Révision allégée n°1 du PLUi
Études Loi Barnier

NOTICE DE PRÉSENTATION

Date : **20 avril 2026**
Phase : **Approbation**

N° de pièce : **1a**

Extraits de zonage ci-dessous :

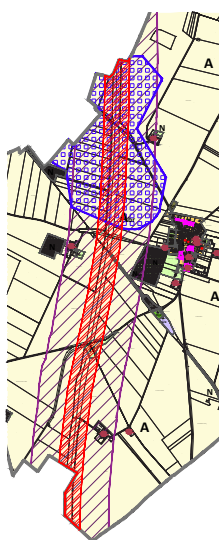
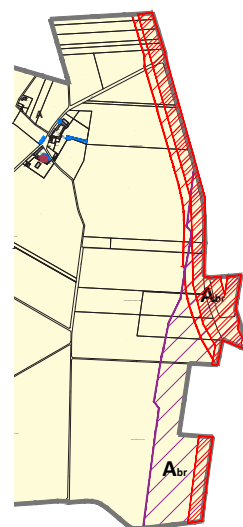
Les marges de recul liées aux dispositions de l'article L.111-6 à L.111-10 sont affichées dans les plans de zonage concernés avec la légende suivante.

Au règlement graphique

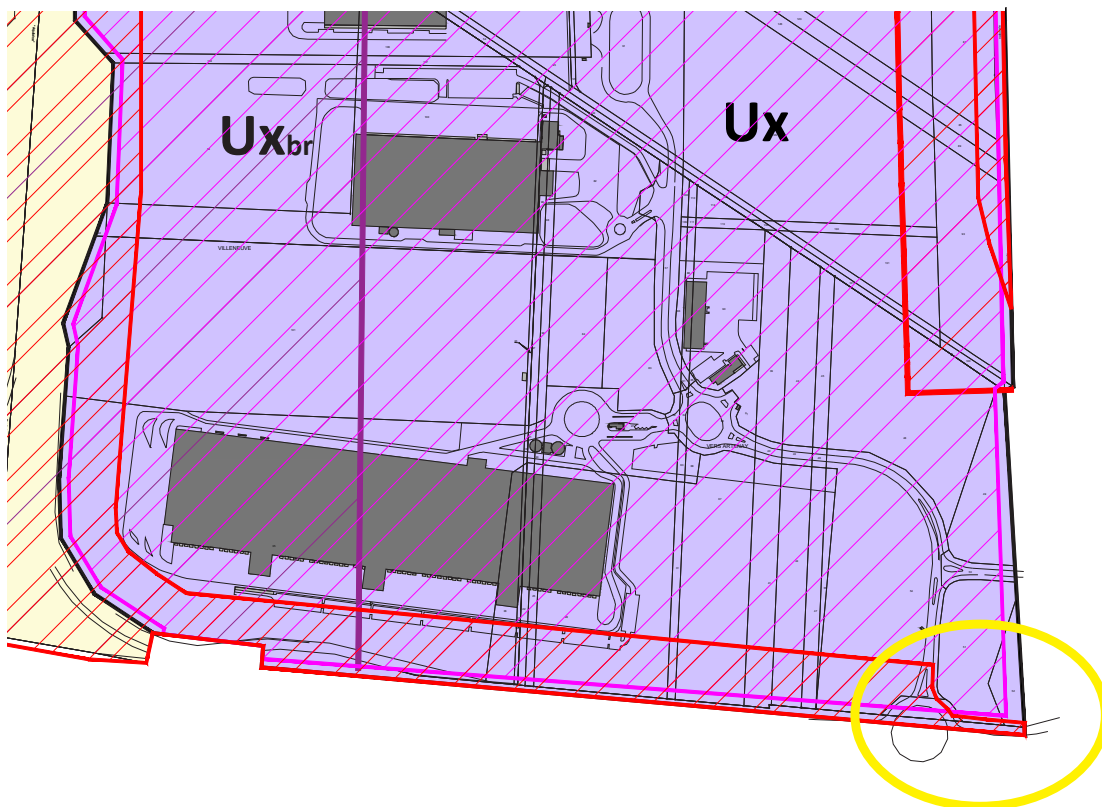
L'étude justifie la réduction de cette marge de recul de 50 à 25 mètres, sur un linéaire de 80-90 mètres, à l'est du giratoire d'entrée vers le péage.

- Le long de la bretelle d'accès de l'autoroute A10, toute construction devra être implantée avec un recul minimum ~~de 50-~~ **mètres de 25 mètres ou 50 mètres conformément à l'empreinte précisée au plan de zonage**, à partir de l'axe de la voie et être orientée de préférence parallèlement à la voie.

Au règlement graphique

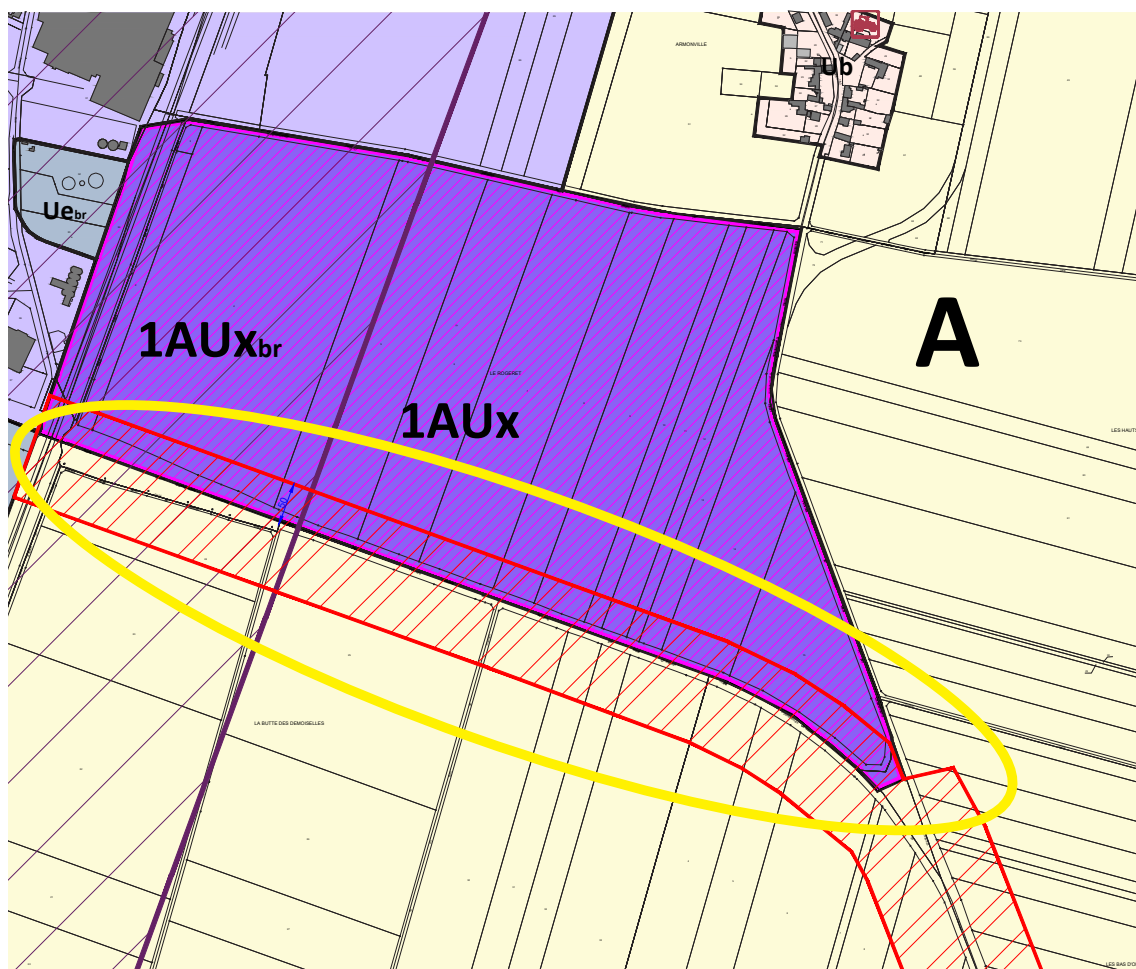
Il y a donc lieu de reprendre ce recul de 75 m pour les bâtiments hauts (16 m) à venir et de n'autoriser dans la bande entre les constructions et la route que les installations au sol : clôture, stationnements, bassins de rétentions, aires de manœuvres qui formeront un premier plan.

En revanche, des bâtiments plus bas de 8 mètres au maximum peuvent venir jusqu'à 50 m de l'axe de la route (à l'image de ce qui existe de l'autre côté du pont). Un premier plan construit sera ainsi créé. De loin, au-delà des virages, ils s'effaceront devant les grands bâtiments. De près, au-delà du carrefour avec la route d'Armonville, ils formeront un premier plan construit.

Au règlement graphique

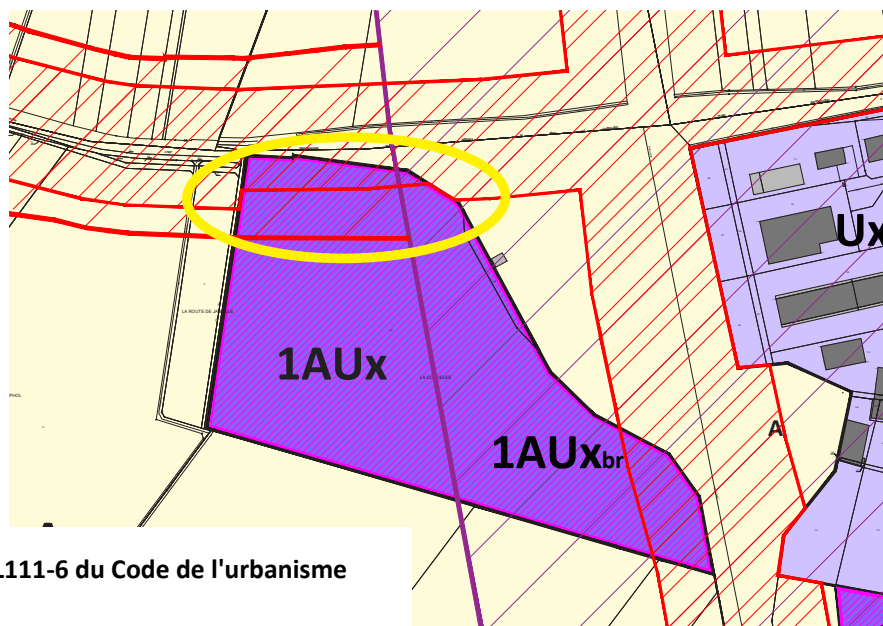
Le projet de bâtiment attendu par le porteur de projet est présenté ci-après. En tout état de cause le bâtiment principal est en dehors de la bande de 50 m depuis l'axe de la RN254.
